東海発電所

廃止措置計画変更認可申請の概要及び
審査基準との適合性について

2020年2月18日

日本原子力発電株式会社

閉塞区間②の断面図

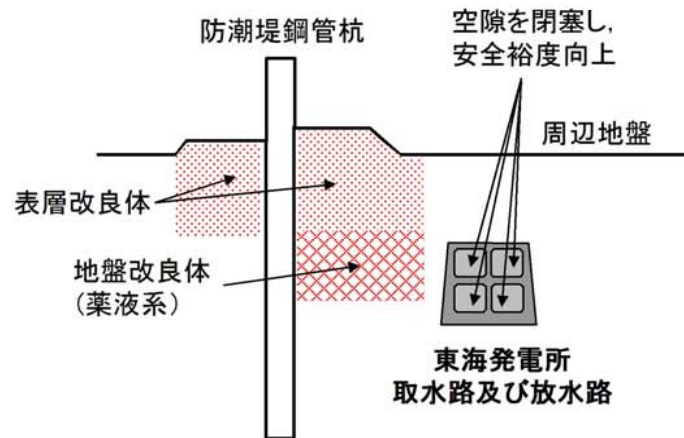
閉塞区間②：

閉塞区間①より更に西側の区間については、防潮堤の評価において、同位置に保守的に液状化する地盤を想定していることから、東海発電所の取水路及び放水路の存在自体が安全性に影響することはないが、より安全性を確保するために、自主的に閉塞を行う方針とする。

閉塞工事は、東海発電所で行う。

(3) 閉塞工事中の維持すべき機能に対する影響

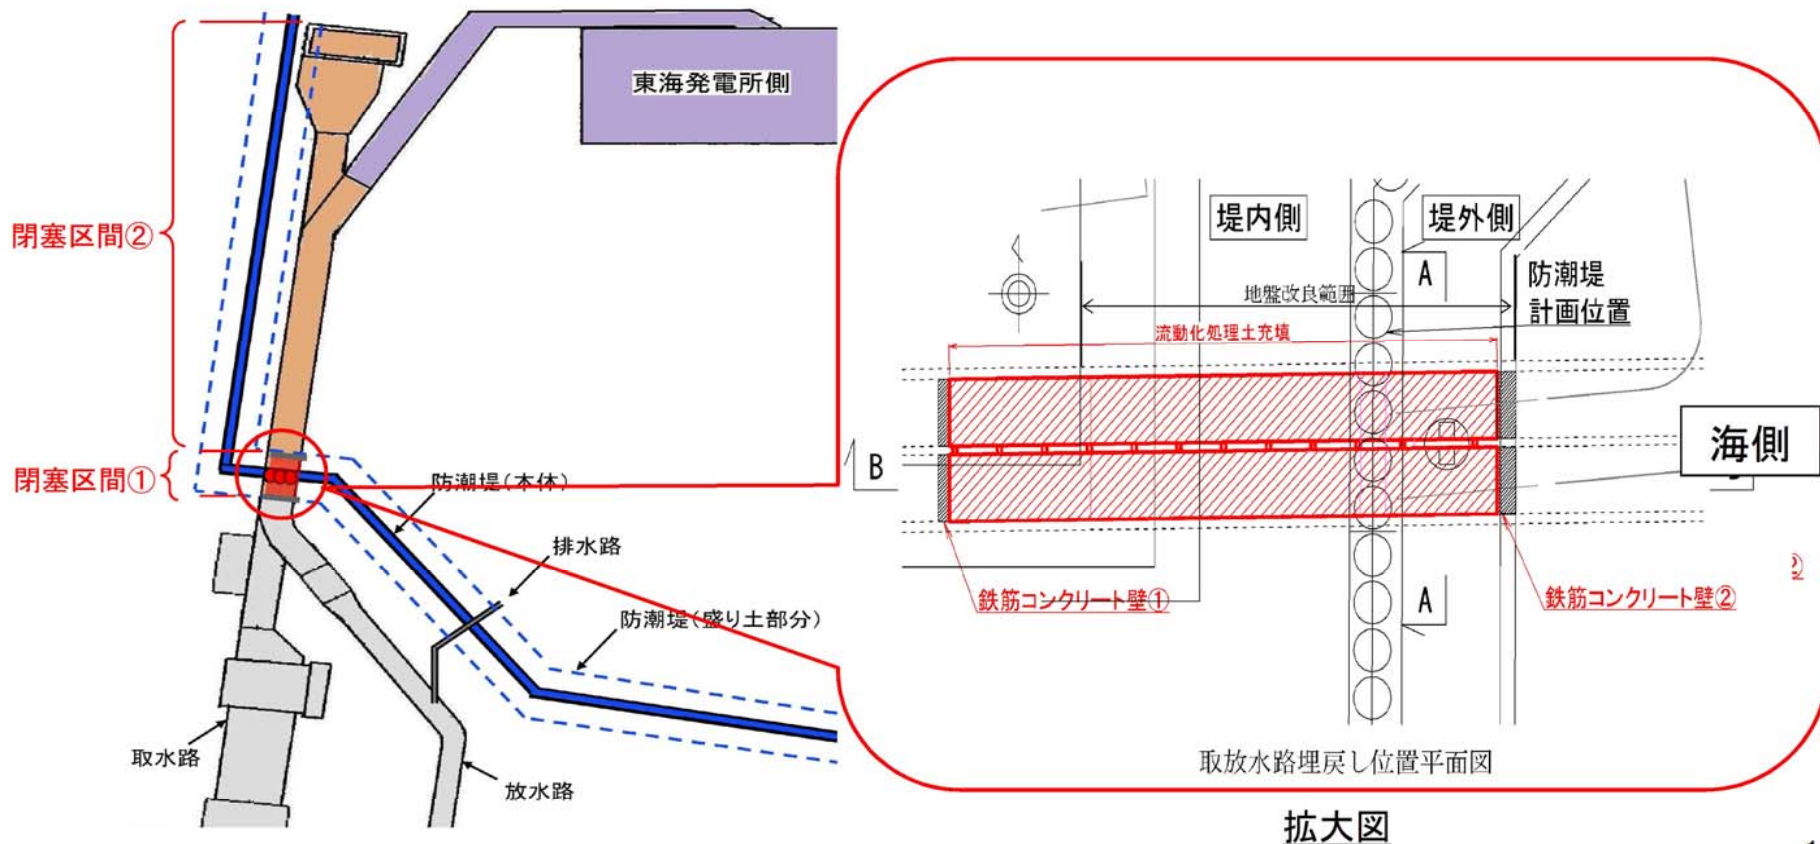
閉塞工事において、機能を維持する部分への影響がないよう、あらかじめ閉塞区間の海側を鉄筋コンクリート壁で仕切り、その後閉塞工事を行うことにより、閉塞区間海側の取水路及び放水路は、それぞれ希釈取水機能と希釈放流機能を維持する。

構内排水路逆流防止設備構造図

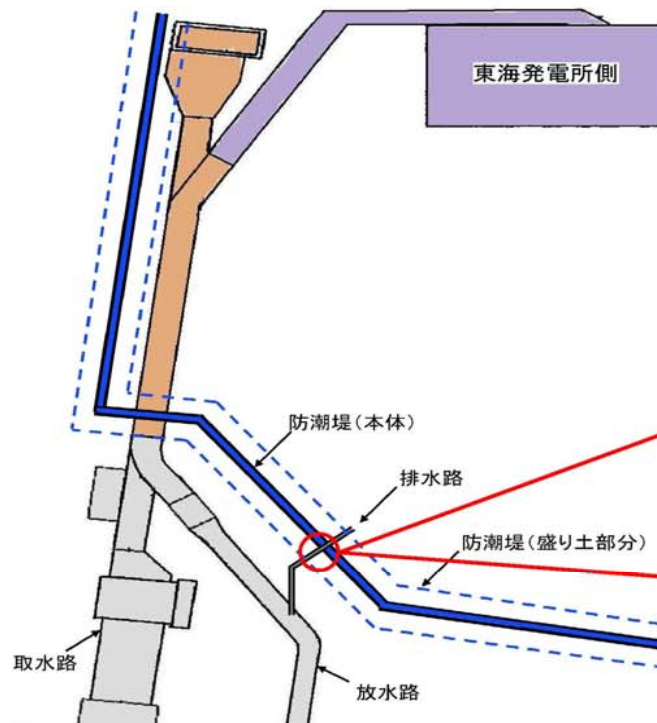
- a. 排水路を横断する防潮堤設置工事時は、防潮堤設置工事と排水停止期間の調整を行い、その期間は廃液が発生する作業等を制限し、洗濯廃液等の処理を停止する。
- b. 排水路は、防潮堤鋼管杭の間を通り、放水口側への排水が可能ないように施工する。なお、防潮堤横断部出口側には、「構内排水路逆流防止設備」が設置される。
